A Comissão Permanente de Licitação, ouvida a Assessoria de Obras no âmbito de sua competência, vem esclarecer os questionamentos das consultantes interessadas no certame em referência como se segue:

EMPREITEC
Respostas aos questionamentos:

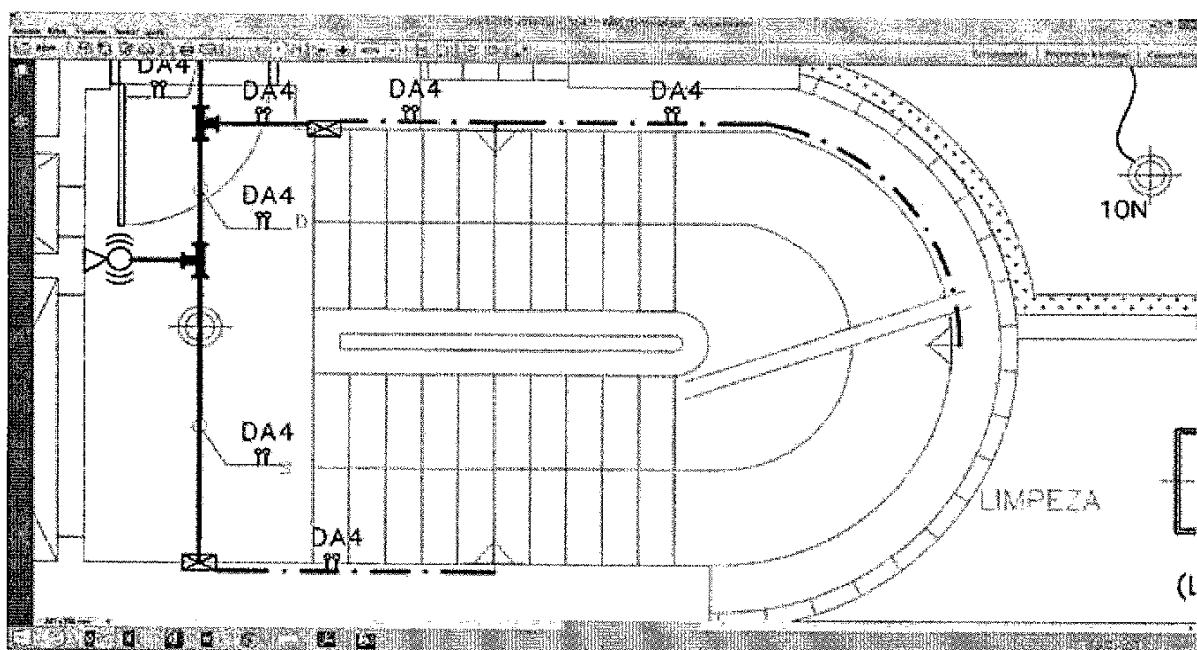
2 - As luminárias ditas "de emergência", no desenho abaixo luminária "N12", são com drive DALI? Caso sim, a mesma não aparece na planta de controle de automação, somente na planta de iluminação, como proceder? Todo o sistema de iluminação de emergência será DALI?

Resposta: Sim, as luminárias de emergência são com driver DALI embutido e deverão ser fornecidas com driver de emergência. Esta não aparece na planta de controle por não ser necessário o seu controle em si, somente será ligada na falta de energia. Entretanto, a contratada deve prever que poderá ser ligada a linha DALI, se necessário. A linha DALI em questão já passa no local indicado, devendo somente prever a ligação.
